## RESOLUCIÓN No.

### POR MEDIO DE LA CUAL SE OTORGA UN PERMISO DE VERTIMIENTOS Y SE ADOPTAN OTRAS DETERMINACIONES

LA DIRECTORA DE LA REGIONAL VALLES DE SAN NICOLÁS DE LA CORPORACIÓN AUTÓNOMA REGIONAL DE LAS CUENCAS DE LOS RÍOS NEGRO Y NARE, CORNARE.

7. Que técnicos de la Corporación procedieron a verificar la documentación presentada, generándose el informe técnico **IT-07969-2023 del 24 de noviembre de 2023**, en el cual se observa y concluye lo siguiente:

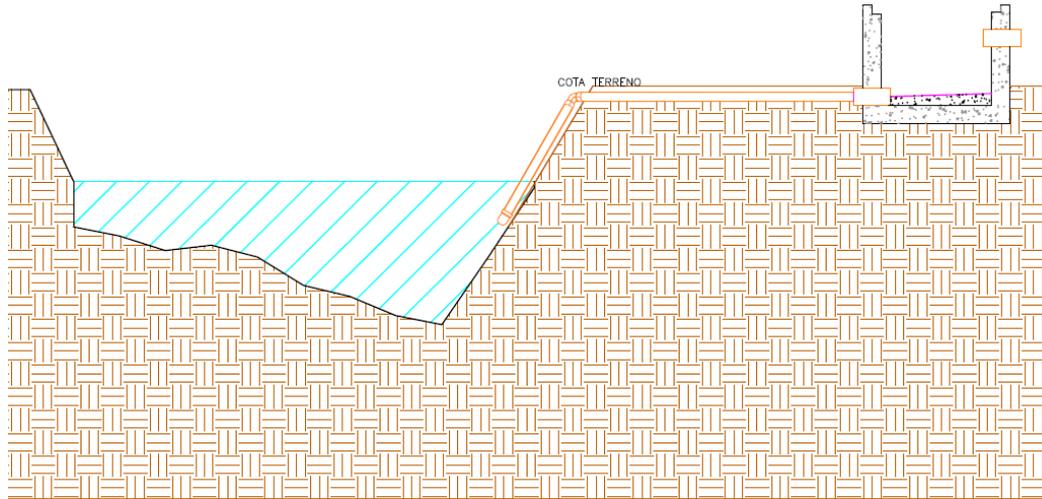
d) Modelación de la fuente receptora – Quebrada El Chupadero:

No se presentan memorias de cálculo en formato de Excel para verificar los cálculos de la modelación, solo se presentan los resultados con su respectivo análisis, el cual guarda coherencia con las condiciones actuales que sistema hídrico observadas en la visita de campo en el tramo de interés.

La modelación fue realizada con el modelo unidimensional de régimen estacionario Streeter-Phelps (1925), con cuatro (4) escenarios: (1) sin tratamiento con caudal mínimo, (2) con tratamiento y caudal mínimo, (3) sin tratamiento y (4) caudal medio y con tratamiento y caudal medio.

El tramo de la corriente hídrica modelado tiene una longitud de 1.34 km antes de su confluencia con la Q La Espinoza y a continuación se presentan los resultados para cada escenario:

- Escenario 1: Longitud de mezcla de 17.49 km,  $t_c$  3.98 días,  $DO_{2c}$  5.15mg/L y DBO 5.59 mg/L.
- Escenario 2: Longitud de mezcla de 8.85 km,  $t_c$  2.01 días,  $DO_{2c}$  3.37mg/L y DBO 3.65 mg/L.
- Escenario 3: Longitud de mezcla de 12.29 km,  $t_c$  3.02 días,  $DO_{2c}$  3.82mg/L y DBO 4.15 mg/L.
- Escenario 4: Longitud de mezcla de 4.05 km,  $t_c$  1.00 días,  $DO_{2c}$  3.10mg/L y DBO 3.36 mg/L.

Al comparar los resultados modelados con los objetivos de calidad de la resolución No. 112-5304-2016 del 26-10-2016 por medio de la cual se adopta el Plan de Ordenamiento del Recurso Hídrico, se obtiene que solo en el escenario más crítico (1) se sobrepasa el límite de los objetivos por 0.59 mg/L.

Modelo de difusor sumergido

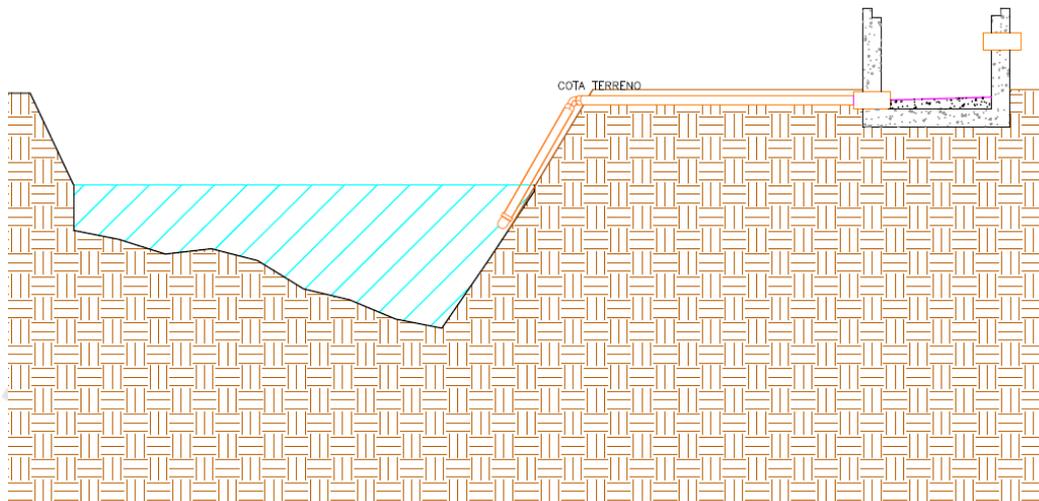
Estudios técnicos y diseños de la estructura de descarga de los vertimientos: Se allegan los diseños y memorias de cálculo de una estructura de descarga tipo del tipo "difusor sumergido", con los siguientes parámetros de diseño:

Este tipo de difusor se recomienda para ríos de poca profundidad (0,297m) y baja velocidad de flujo (0,076m/s) con el fin de mejorar la mezcla inicial y disminuir impactos organolépticamente perceptibles. La tubería de descarga tendrá 10 perforaciones con un diámetro de 0,635cm.

**ARTÍCULO TERCERO: AUTORIZAR PARA LA OCUPACIÓN DE CAUCE PARA LA CONSTRUCCIÓN DE LA INFRAESTRUCTURA DE ENTREGA DEL VERTIMIENTO AL CUERPO DE AGUA**, según lo estipulado en el artículo 2.2.3.3.5.8. del Decreto 1076 de 2015, numeral 14; presentada por la sociedad **FLORES ISABELITA S.A.S** con Nit. 830.501.618-2, a través de su representante legal el señor **JAIRO ERNESTO SÁNCHEZ GÓMEZ** identificado con cédula de ciudadanía número 19.361.043, para las siguientes estructuras:

- La tubería de descarga tendrá 10 perforaciones con un diámetro de 0,635cm.

**Parágrafo primero:** Esta autorización se realiza considerando que la obra referida se ajustará totalmente a la propuesta de diseño teórica (planos y memorias de cálculo) presentada en los estudios que reposan en el expediente ambiental.
